Pozzo Esplorativo “Bella 1”

Integrazioni volontarie

(Procedura ex art. 10 bis L. 241/1990 - Parere VIA n.2742
del 08/06/2018)

Roma, 18 dicembre 2018

Figura 1-5 del SIA. Estratto tratto dalla Carta Aree naturali e siti Natura 2000 (Elaborazione Amec Foster)

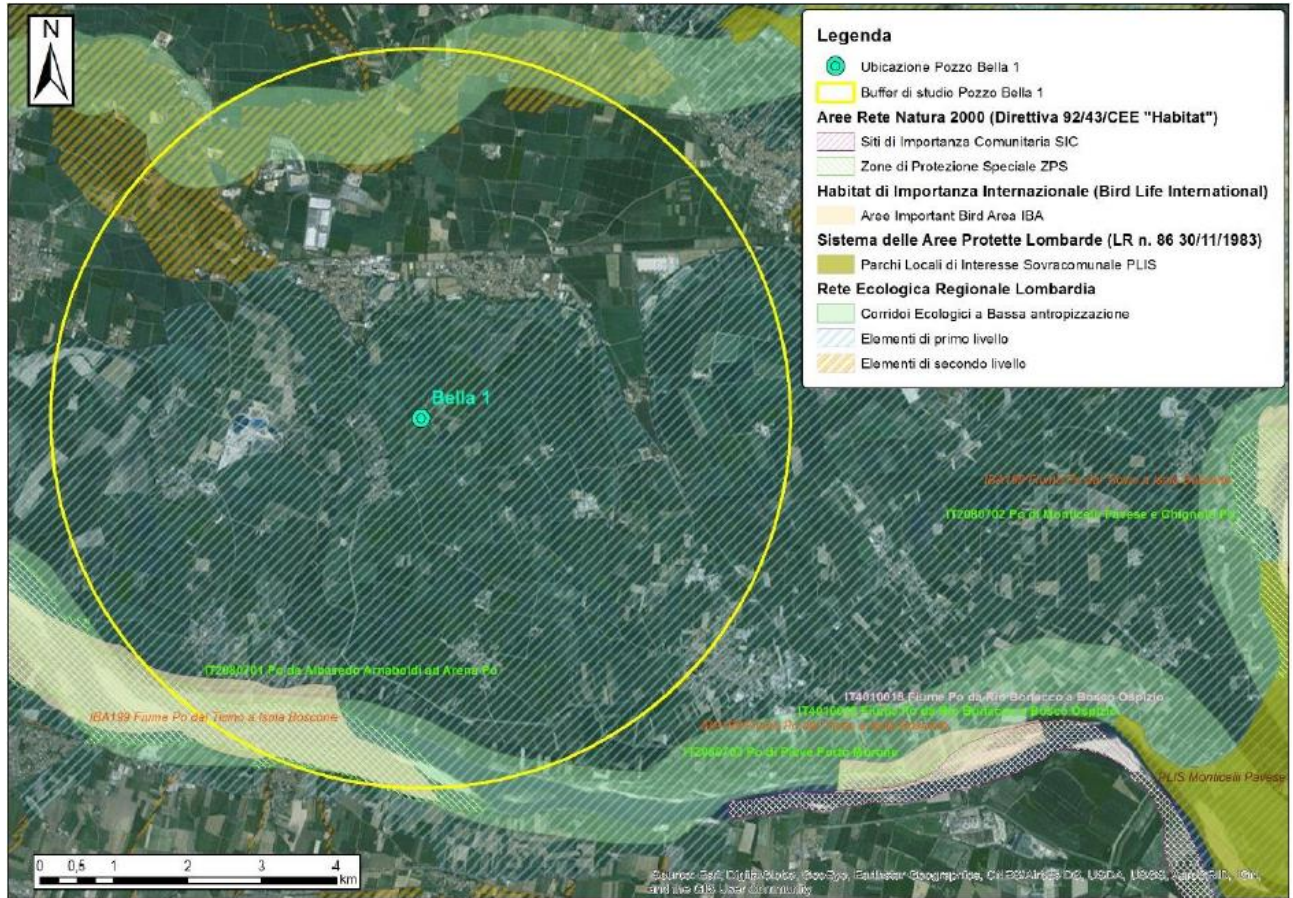
4. "Non sembra esserci coerenza con il RER"

Per maggiore esaustività viene ripercorso e chiarito quanto indicato circa l'analisi della Rete Ecologica Regionale (RER) della Lombardia effettuata al paragrafo 1.1.3.2 del SIA.

Come mostrato nella Figura1-5 del SIA riportata a seguire, l'area di studio comprende:

- n.2 corridoi primari a bassa antropizzazione, uno nella parte Nord (a circa 3,5 km) e uno nella parte Sud (a circa 4 km), entrambi distribuiti in direzione Est-Ovest;

- n.1 area classificata come Elemento di primo livello della Rete Ecologica Regionale – Area prioritaria per la biodiversità (AP 25 Fiume Po);
- n.1 area classificata come Elemento di secondo livello della Rete Ecologica Regionale (a circa 3 km in direzione Nord-Ovest).

L'intero territorio comunale viene qualificato come Elemento di primo livello della RER ma non ricomprende al suo interno alcun corridoio né elementi di secondo livello.

Le attività di progetto non prevedono la realizzazione di strutture lineari capaci di alterare la continuità territoriale ed ecologica regionale, le attività di allestimento postazione, perforazione e ripristino dell'area, la cui durata massima complessiva è stimata in meno di tre mesi, saranno temporanee, completamente reversibili, e non riguarderanno aree sottoposte a specifici e stringenti livelli di tutela, motivo per il quale si ritiene che le attività non siano in contrasto con la presenza della RER.

Figura 1.6 del SIA. Rete Ecologica e Rete Verde Provinciale (Estratto Tav. 3b PTCP)

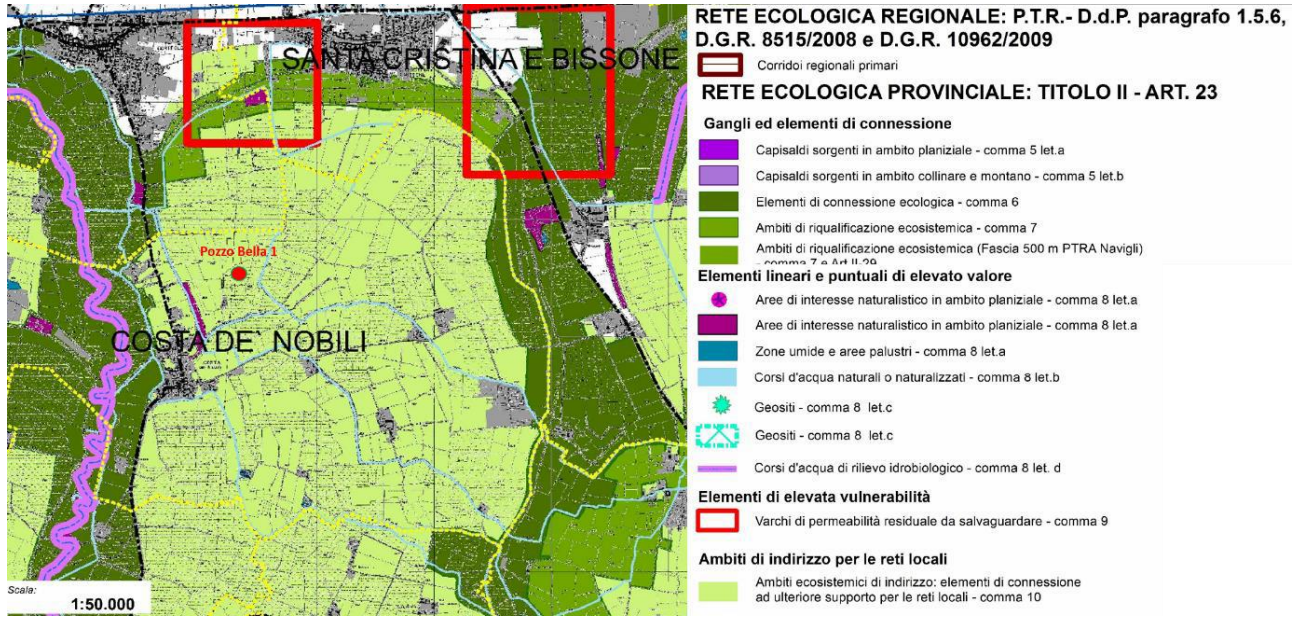
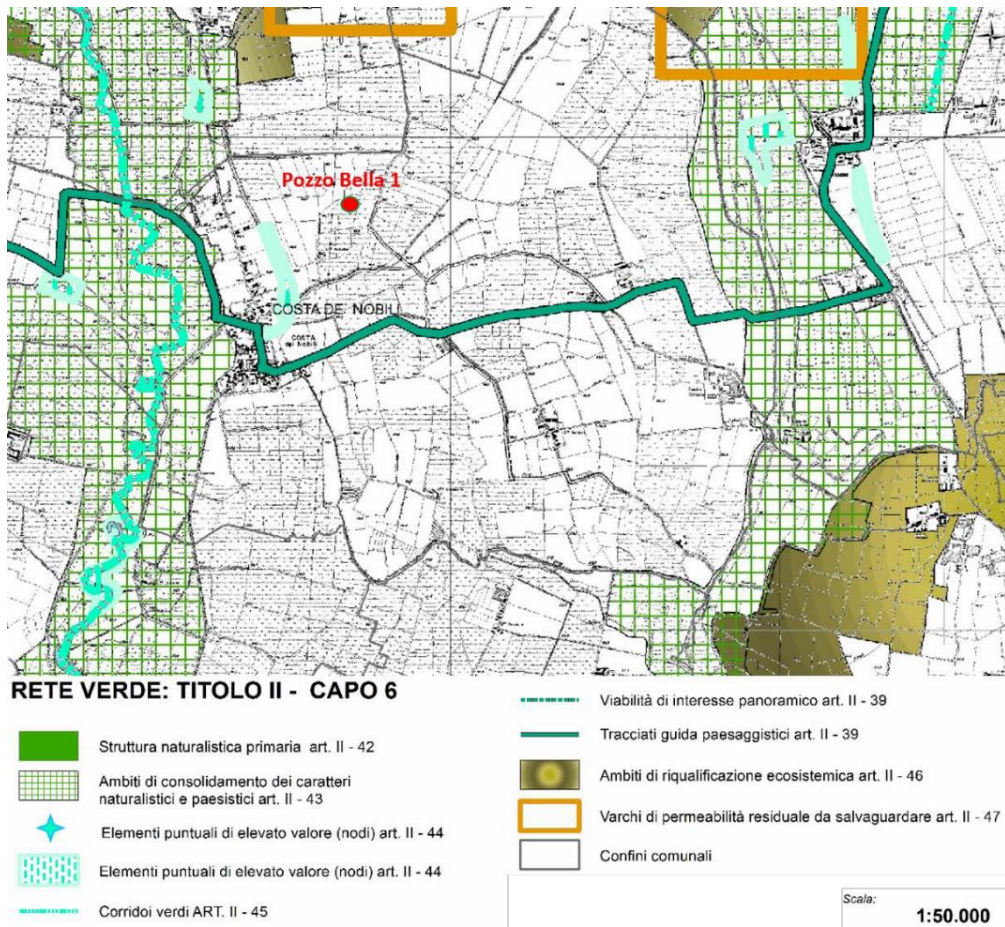
5. "Non sembra esserci coerenza con nessuno degli indirizzi de PTCP"

In merito alla Rete Ecologica Provinciale e alla Rete del Verde Provinciale (Tavole 3b e 3.1b del PTCP), mostrate nelle Figure 1-6 e 1-7 del SIA riportate a seguire, l'area di intervento non si relaziona con nessun ambito tutelato dal PTCP. L'area rientra solamente in "*Ambiti ecosistemici di indirizzo per le reti locali*" per il quale non sono previsti vincoli ma indica elementi di connessione ad ulteriore supporto per le reti locali definiti al fine di fornire alla pianificazione comunale il raggruppamento in un unico tematismo degli elementi esterni alla struttura portante della rete ecologica regionale.

Figura 4-45 del SIA. Estratto tratto dalla Carta dell'uso del suolo - DUSAF 5.0 2015 - Area di Progetto

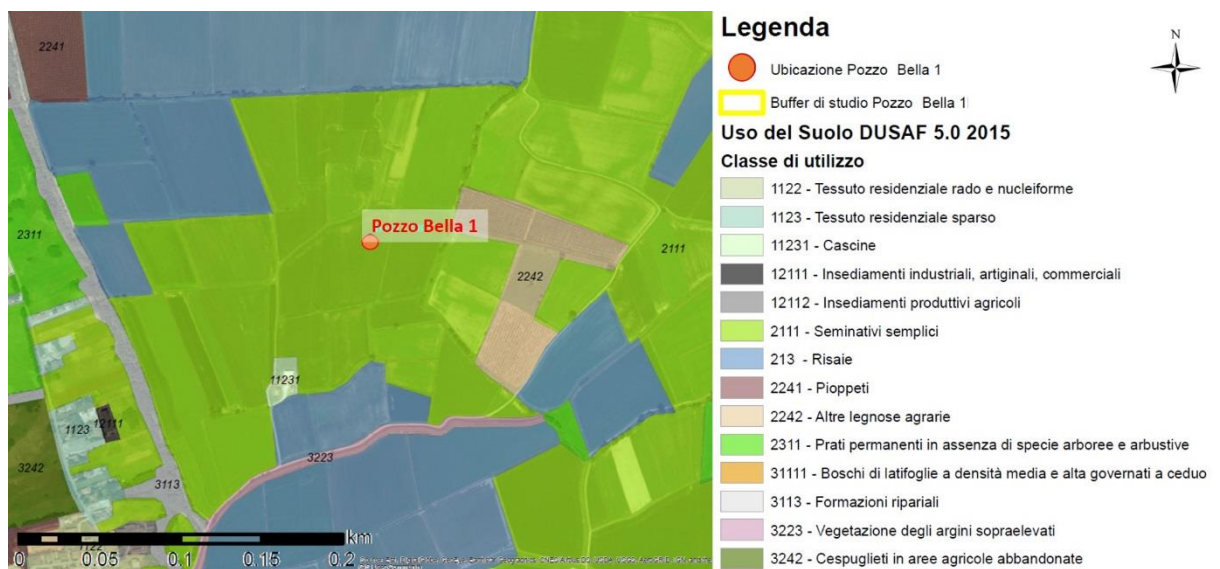
20. “Non è stata fatta alcuna analisi di campo sulla vegetazione e sulla fauna particolarmente nelle aree umide e boscate limitrofe all’area di cantiere”

Pertanto è possibile affermare che l'area di progetto e le zone limitrofe (indicativamente in un buffer compreso tra i 500 e i 1000 m) risultino complessivamente antropizzate e costituite da campi agricoli e pertanto non si rilevano nell'intorno né aree umide, né aree boscate.

Figura 7 del presente documento - Layout schematico rete drenaggi all'interno del piazzale, Elaborato di Progetto "PDBELLA014"

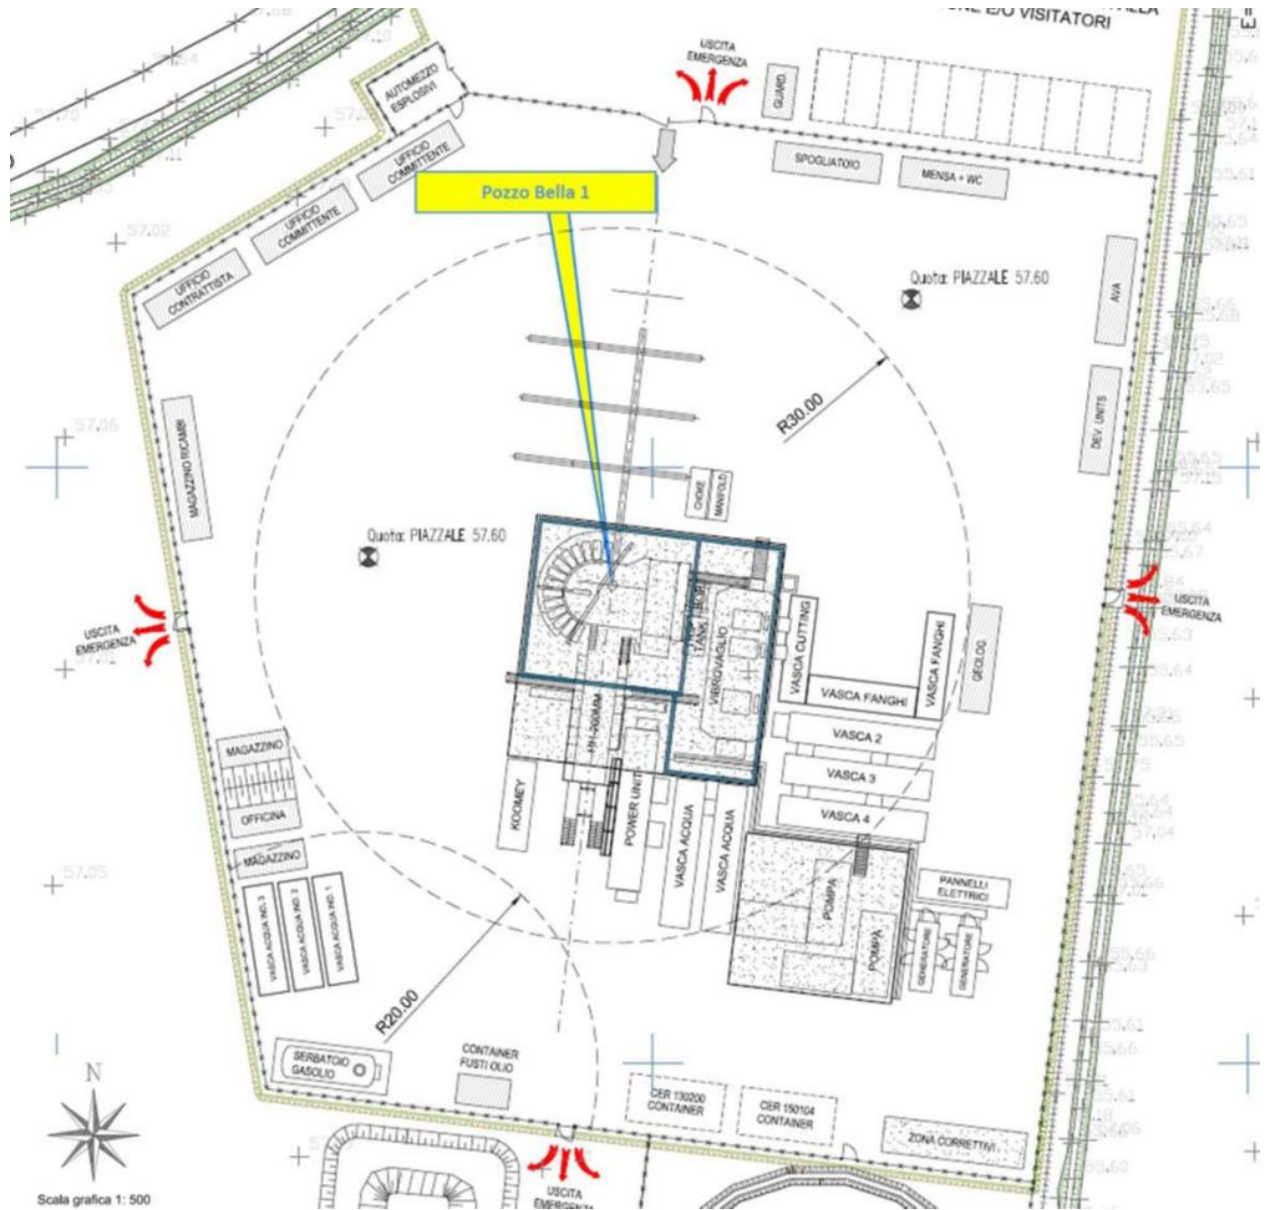
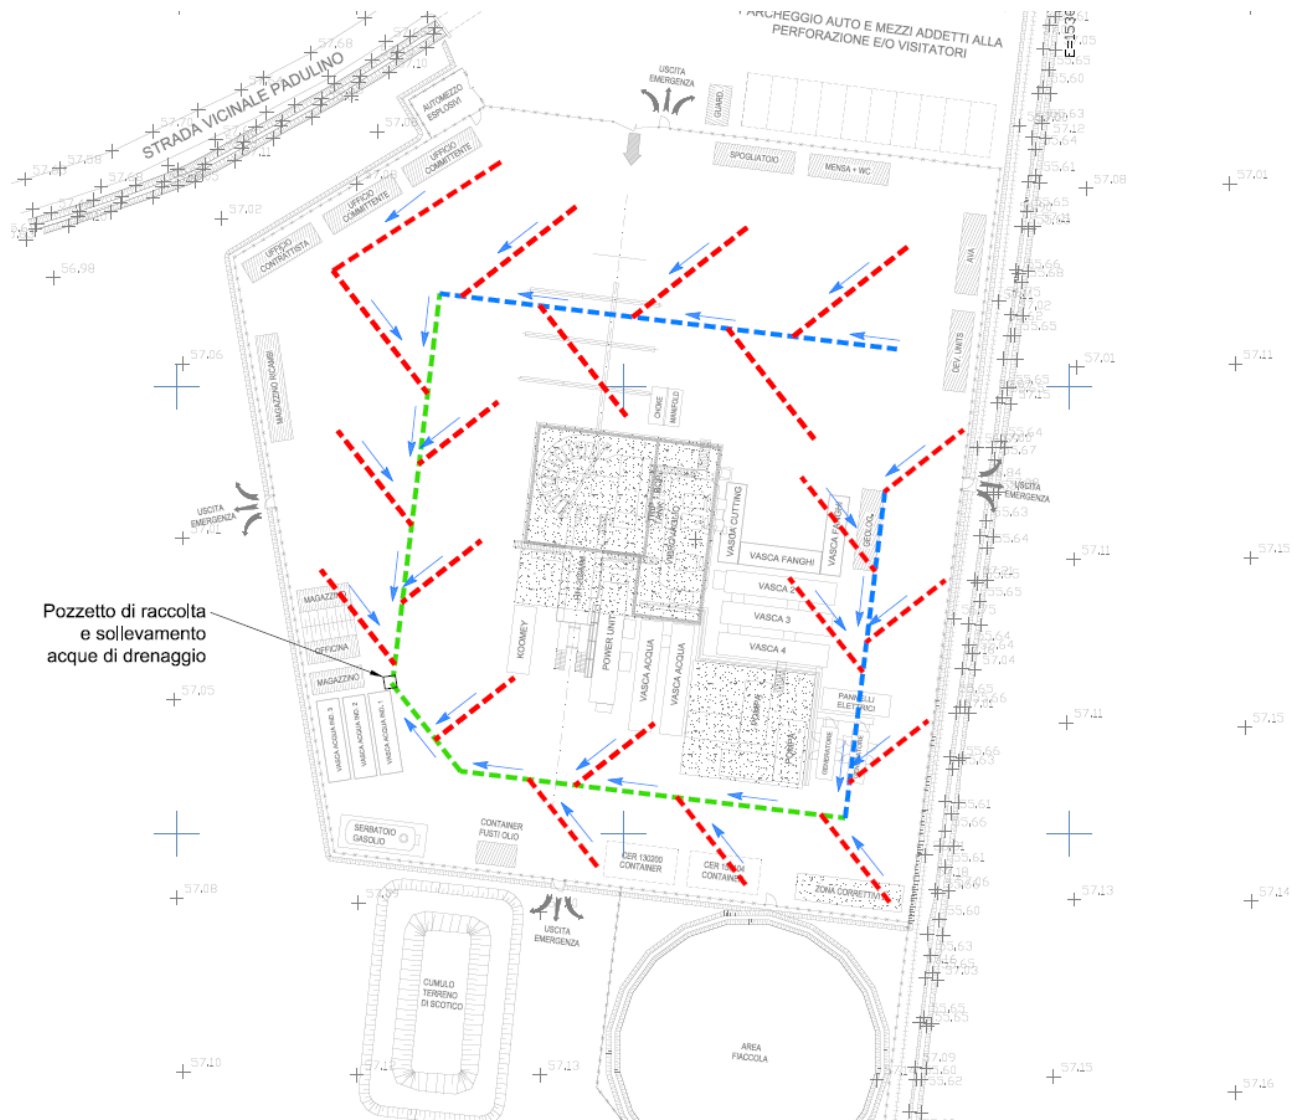
- b) "è necessario poter esaminare la progettazione esecutiva, corredata da adeguate planimetrie, degli impianti di raccolta e trattamento dei reflui e delle acque di processo, nonché delle strutture interrato, con particolare riferimento alle vasche per il trattamento dei fanghi e delle acque derivanti dalle attività di perforazione/lavaggio; inoltre, si evidenzia che, ricadendo il sito di progetto in zona sismica 3, la progettazione e la realizzazione di tali strutture, laddove ne ricorrano gli estremi, dovrebbe corrispondere alle caratteristiche tecniche e alle verifiche delle "NTC 2008"."**

Tutte le vasche di contenimento dei reflui sono vasche poste fuori terra e per le quali non è prevista alcuna opera di scavo.

Per quanto descritto, seppur ricadendo il sito di progetto in zona sismica 3, non si ritiene ricorrano gli estremi per la progettazione e la realizzazione delle strutture descritte secondo le caratteristiche tecniche e le verifiche delle "NTC 2008".
